I.E.5/3/I/32308

Applicazione fermascambio
F.S. 944 all'arm. 49.-

SEZIONE IMPIANTI ELETTRICI

5667/23

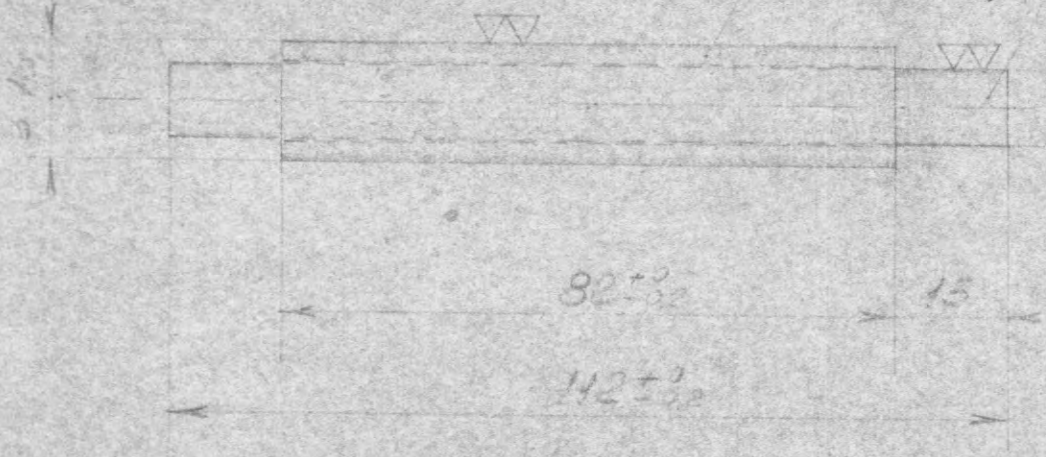
Inoltre si dovrà provvedere, con i propri mezzi, a costruire i perni con rullo F.C. 1225 (dis. 5667/23) e modificare i blocchi F.C. 1216 (dis. 5667/15) nel senso di avere in essi i fori necessari per l'applicazione del citato perno con rullo.-
